## OPINIA

Dotycząca zabezpieczenia dowodów na okoliczność określenia stanu faktycznego budowy oraz na okoliczność identyfikacji wad, usterek i jakości wykonanych robót budowlanych, występujących w ramach inwestycji pod nazwą: „Budowa Miejskiego Centrum Kultury (pow. użytkowa 1 321,04 m<sup>2</sup>, kubatura 9 463 m<sup>3</sup>) z instalacjami wewnętrznymi (elektryczną, wodno – kanalizacyjną, c. o. ciepła technologicznego, gazową, wentylacji mechanicznej i klimatyzacji) budową przyłączy wod. kan., kanalizacji deszczowej, parkingu, przebudowę drogi dojazdowej, budową stacji transformatorowe, murów oporowych, linii oświetleniowej, zbiornika na wody opadowe oraz rozbiórką odcinka sieci kanalizacji sanitarnej na działkach nr 875/1, 870/12, 870/28, 870/30, 870/30, 870/23, 916 w Bobowej.”

Kraków, maj – lipiec 2023 rok

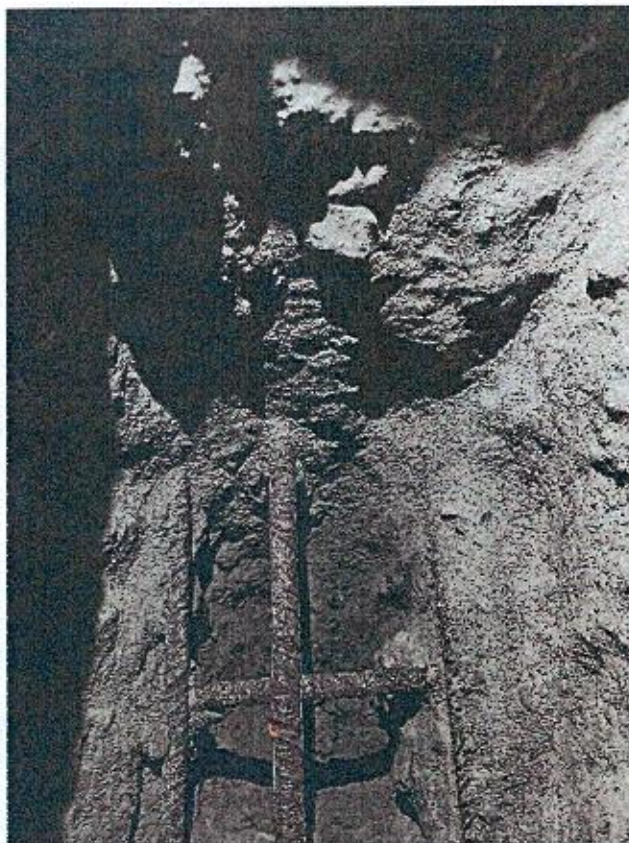
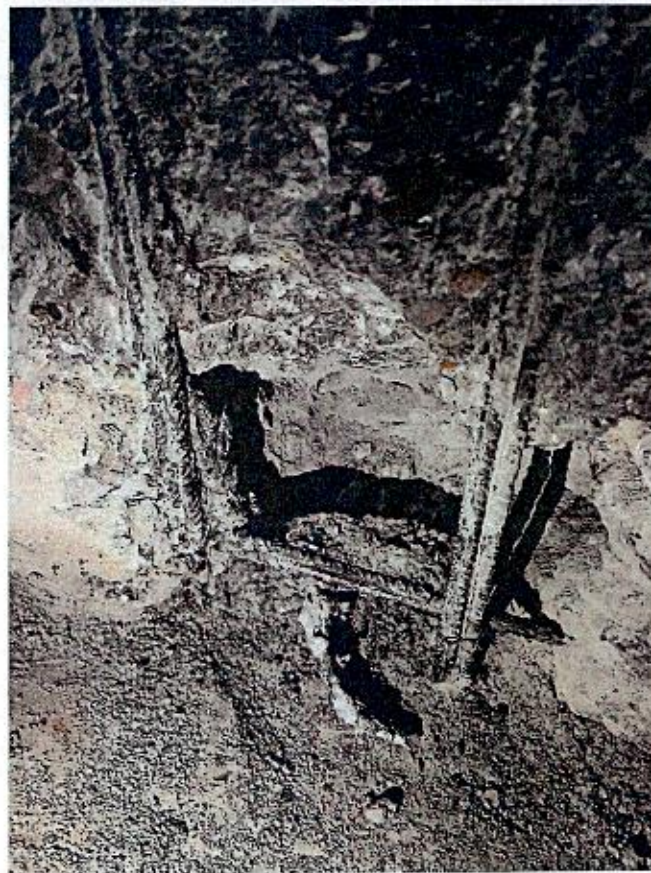
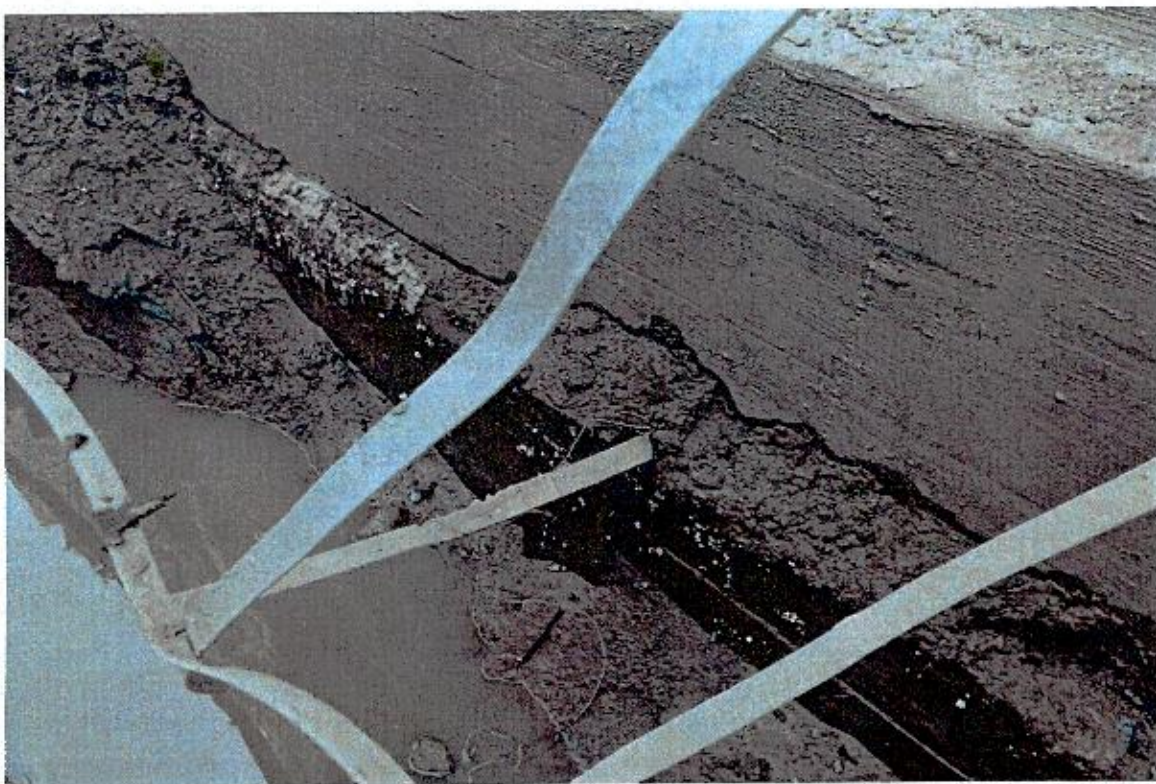
1) Budynek posadowiono na żelbetowej płycie fundamentowej o grubości 40 cm, wykonanej na głębokości od 2,5 mpit do 5,2 mpit. Płytę posadowiono na warstwie betonu podkładowego o grubości 10 cm, który został wykonany na gruncie rodzimym. Płyta zbrojona prętami żebrowanymi o średnicy 12 i 14 mm. Nie przewidziano izolacji przeciwwodnej pod płytą fundamentową. W dzienniku budowy zapisano, że płytę fundamentową i żelbetowe ściany piwnic wykonano w technologii TBW, technologia betonu wodoszczelnego. Podczas wizji lokalnych nie stwierdziłem zastosowania akcesoriów z TBW przy wykonywaniu płyty fundamentowej, ani nie stwierdziłem wykonania projektu TBW przez Wykonawcę.

Pomiędzy płytą denną a betonem podkładowym nie stwierdzono izolacji przeciwwodnej poziomej. Na styku ścian żelbetowych piwnicy z płytą fundamentową nie zamontowano blachy pionowej z dwustronnym bentonitem, która uniemożliwia przenikanie wody do wnętrza budynku przez styk ściana płyta denna. Wynika z tego, że fundamenty budynku nie zostały wykonane w technologii TBW. Zdjęcia przedstawiają brak izolacji pod płytą fundamentową

Brak elementów TBW – blacha pionowa z obustronnym bentonitem

Brak izolacji poziomej przeciw wodnej pomiędzy betonem podkładowym (chudy beton) a płyta fundamentową

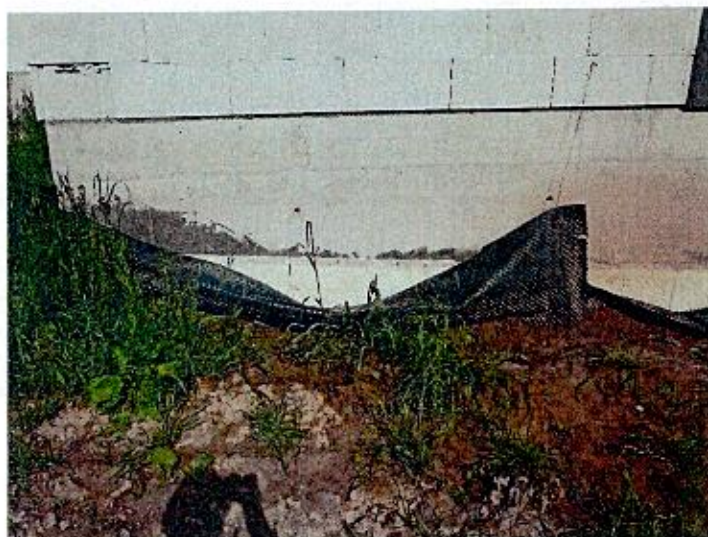
- 3) Brak : „fazy trójkątnej” – zdjęcie nr -na styku ściany piwnicznej z płytą fundamentową. Wykonanie fazy pozwoli na prawidłowe wykonanie izolacji przeciwwodnej i spowoduje likwidację ostrych narożników wklęsłych, wewnętrznych.

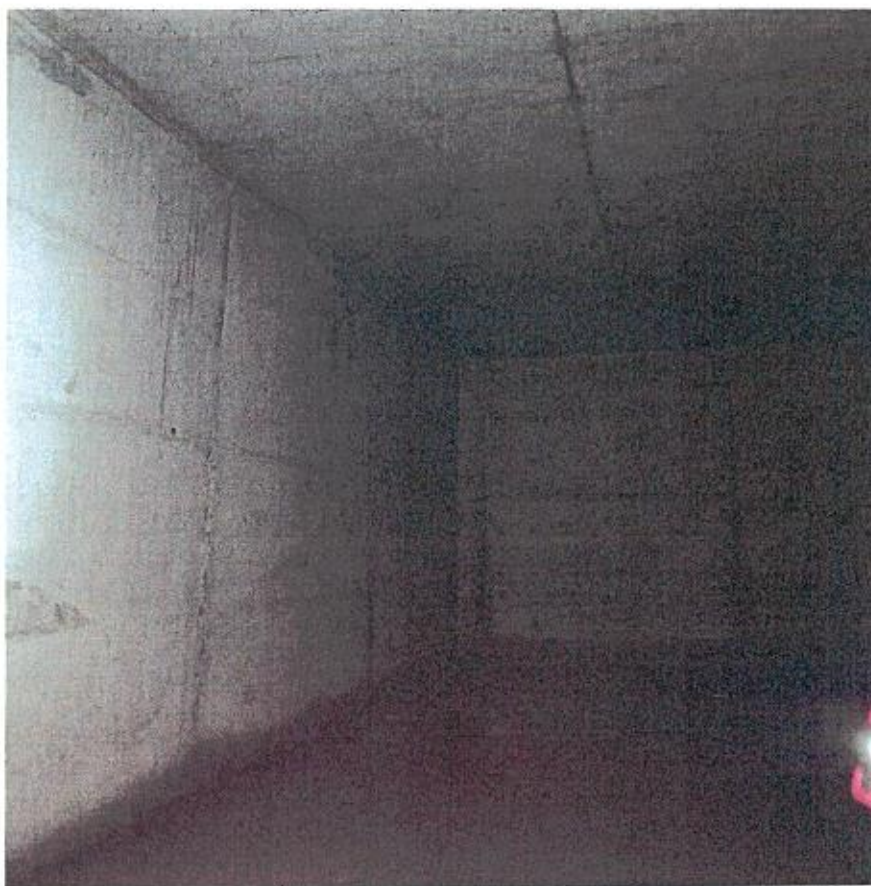
- 4) Nie zaklejone zgodnie z technologią TBW w zewnętrznych żelbetowych ścianach piwnic otwory po ściągach szalunków systemowych, tzw. ankrach. Do montażu szalunków elementów ścian fundamentowych zastosowano rurki plastikowe. WSKAZUWKI DO WYKONANIA PRAC NAPRAWCZYCH. Zgodnie z technologią TBW powinny być użyte rurki włóknobetonowe. Do zaklejenia rurek należy zastosować po dwa korki gumowe od strony wewnętrznej i zewnętrznej ściany, a następnie na dwuskładnikowej żywicy należy wkleić po jednym stożkowym korku z włóknobetonu po każdej stronie ściany.

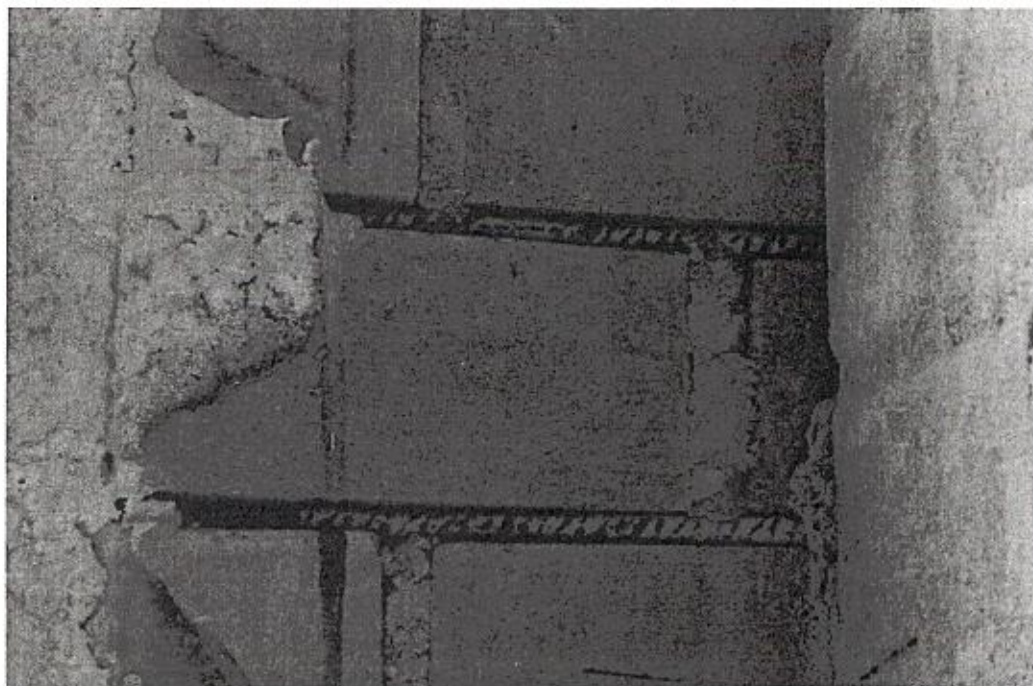
- 6) Nie zaklejone otwory po ściągach w żelbetowych ścianach muru oporowego. Otwory należy zakleić plastikowymi korkami z obu stron ścian. Do montażu szalunków elementów ścian muru oporowego zastosowano rurki plastikowe, a powinny być użyte rurki włóknobetonowe. Do zaklejenia rurek należy zastosować po dwa korki gumowe od strony wewnętrznej i zewnętrznej ściany a następnie na dwuskładnikowej żywicy należy wkleić po jednym stożkowym korku z włóknobetonu po każdej stronie ściany. Zdjęcia niezaklejonych otworów w murze oporowym

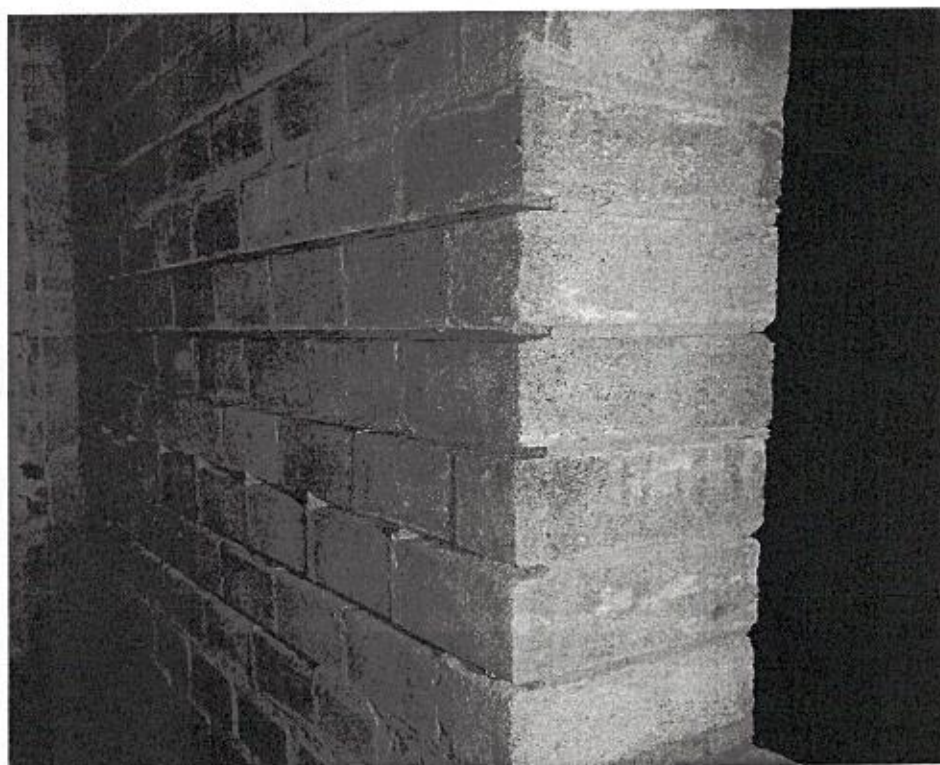
- 7) Nie usunięte ze ścian piwnicznych wykonanych z bloczków betonowych pręty stalowe służące do wykonania spoin murarskich i podtrzymania kolejnych warstw bloczków. Pręty należy usunąć i uzupełnić spoiny zaprawą murarską. Na zdjęciach nie usunięte pręty.

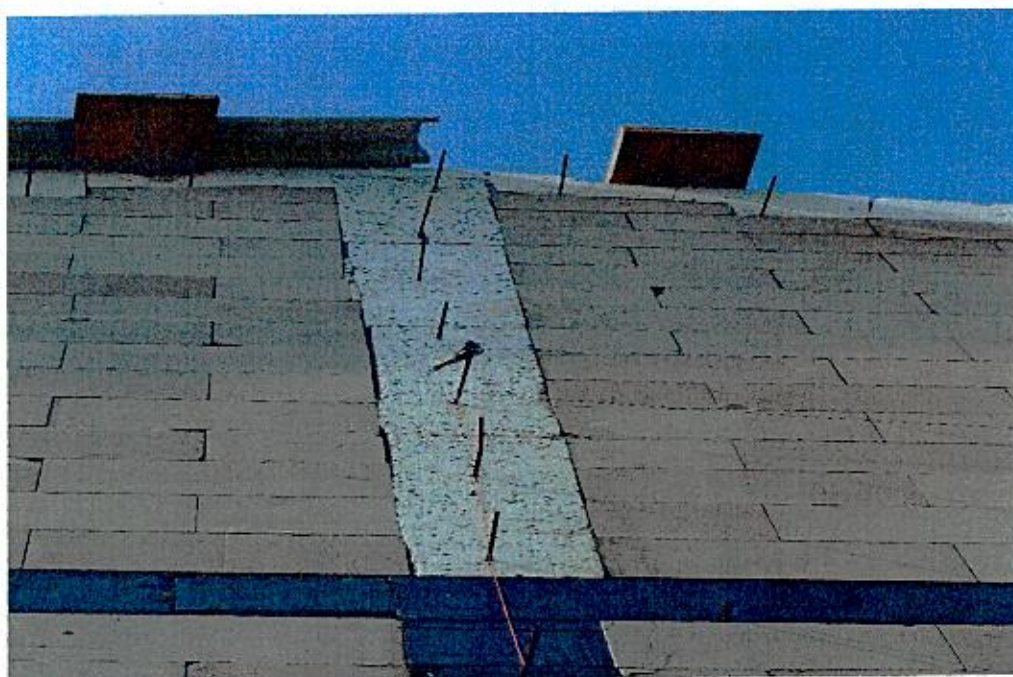
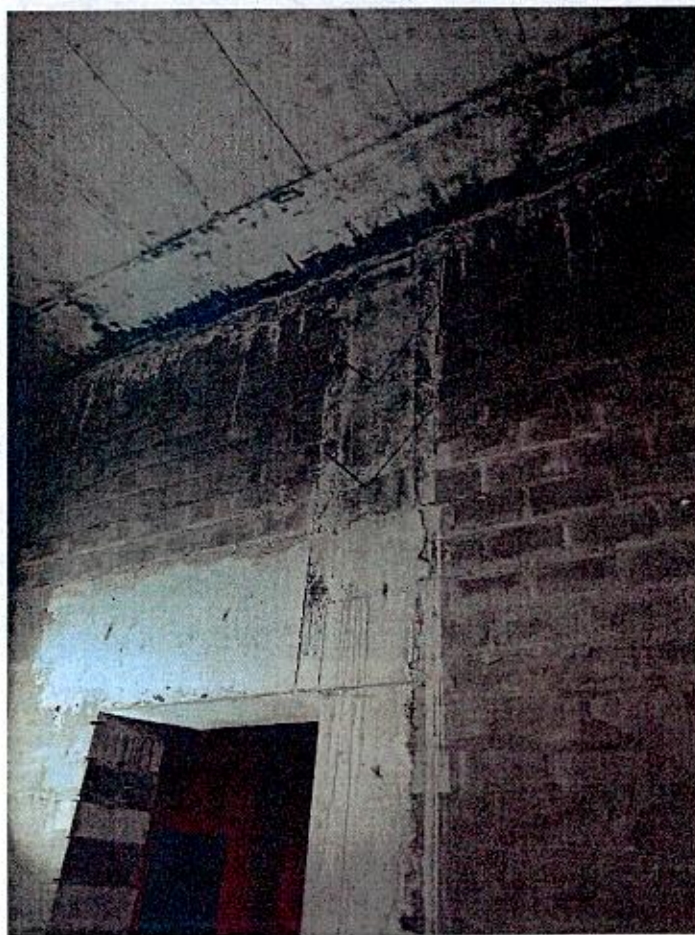
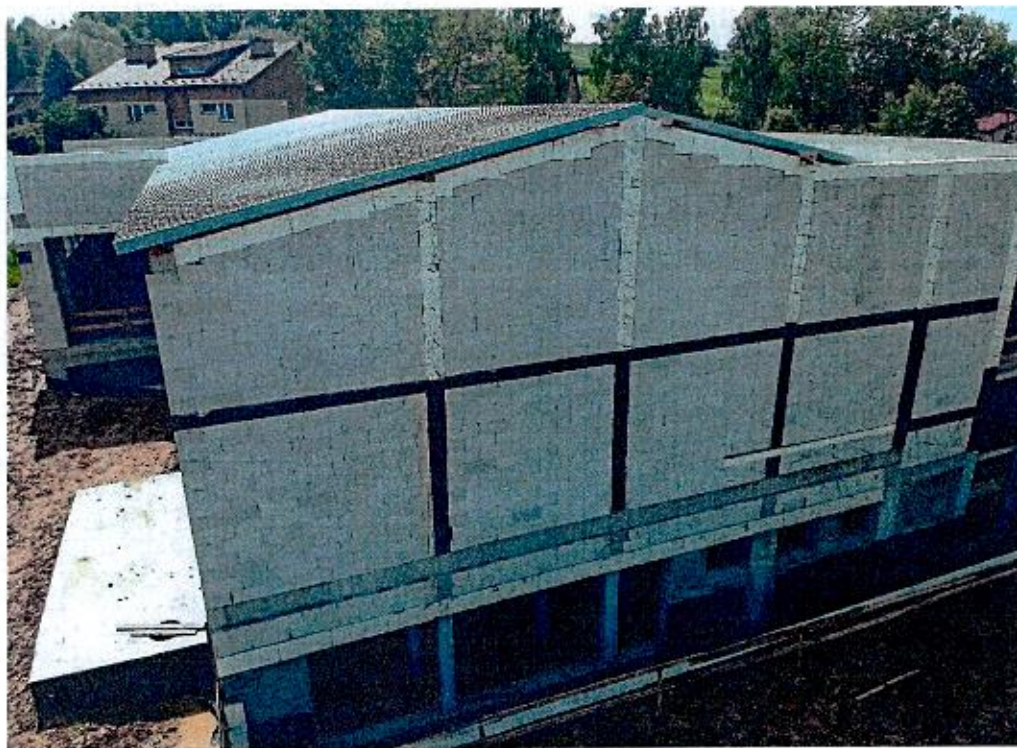
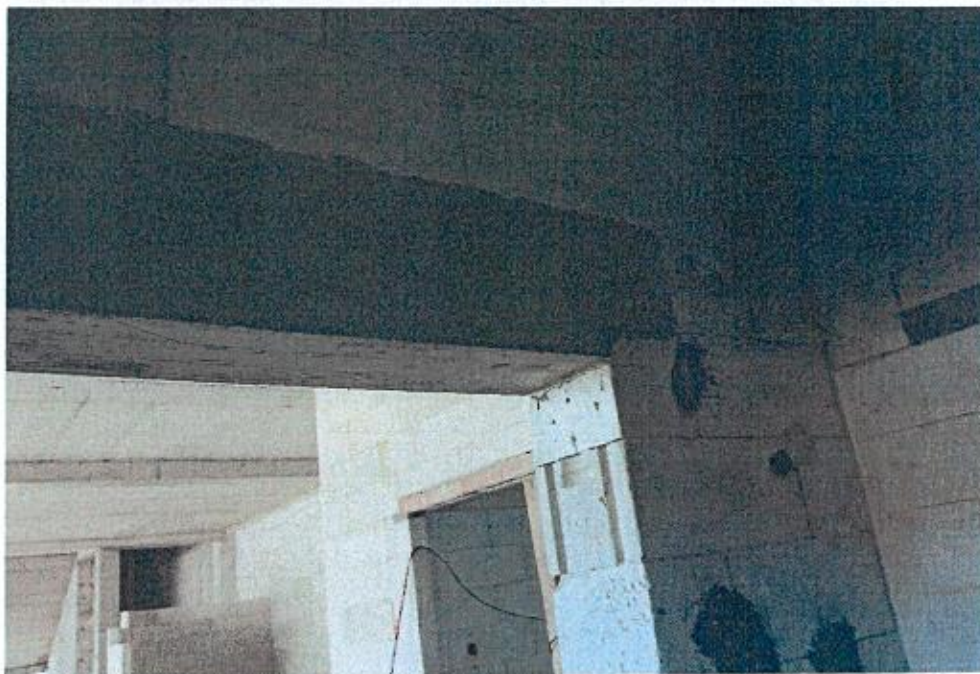
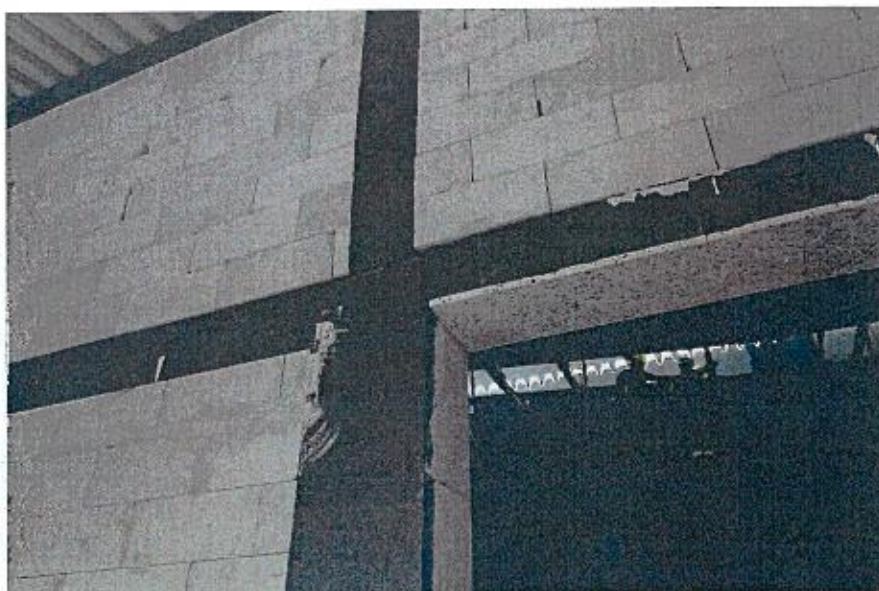
- 1) Pozostawione pręty stalowe w różnych elementach konstrukcyjnych budynku. Pręty nie zostały usunięte po robotach rozszalunkowych elementów żelbetowych.

Pręty należy wyciąć na głębokość do 1 cm w głąb elementu żelbetowego, zabezpieczyć go farbą antykorozyjną, a powstały ubytek betonu uzupełnić zaprawą naprawczą do betonu. Pręty w bloczkach YTONG należy usunąć jak opisano wyżej, a uszkodzoną powierzchnię bloczka uzupełnić białym klejem do murowania. Przed wycięciem prętów należy wykonać próbę ich wybicia ze ściany. Na zdjęciach widoczne pręty.

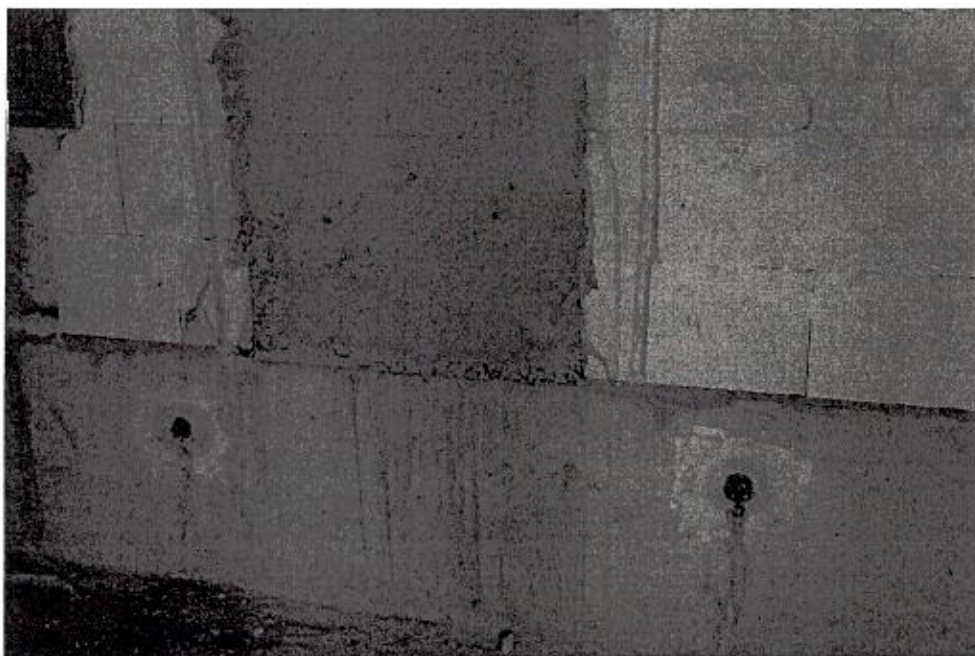
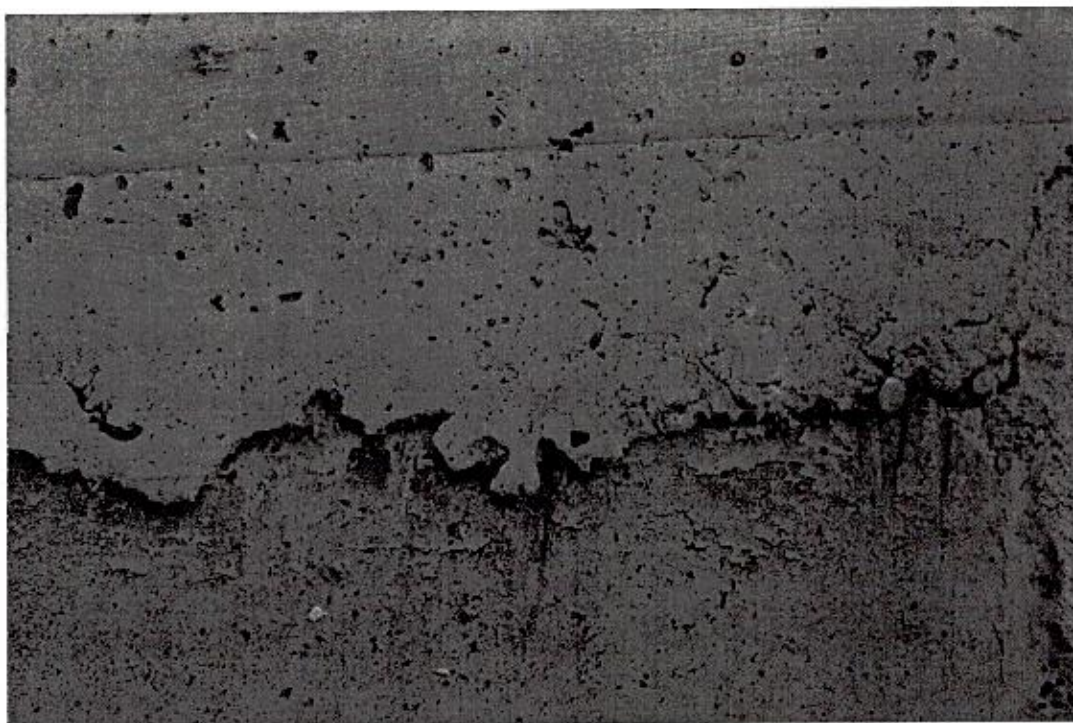
- 2) Uszkodzone powierzchnie bloczków YTONG, uzupełnione zwykłą zaprawą murarską bądź nie uzupełnione wcale. W przypadku pozostawienia szarej zaprawy mogą wystąpić przebarwienia kolorystyczne w formie ciemnych plam na wykończonej ścianie. Zaleca się usunięcie szarej zaprawy murarskiej, a w jej miejsce wstawienie białego kleju do bloczków.

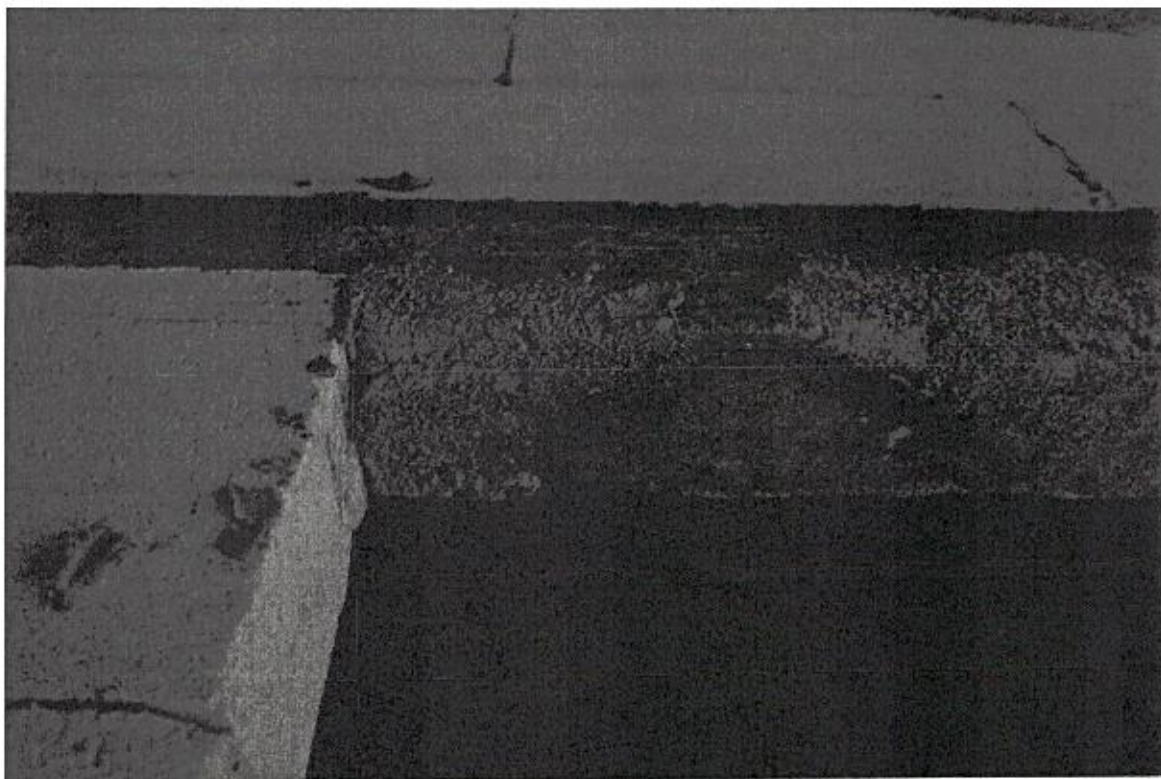
- 3) Nie przeprowadzono tzw. kosmetyki elementów konstrukcji, zarówno żelbetowych jak i z bloczków YTONG i betonowych. Brak naprawy tzw. raków, nie usunięto nadlewek betonu przy wykonywaniu trzpieni żelbetowych, belek i wieńców.
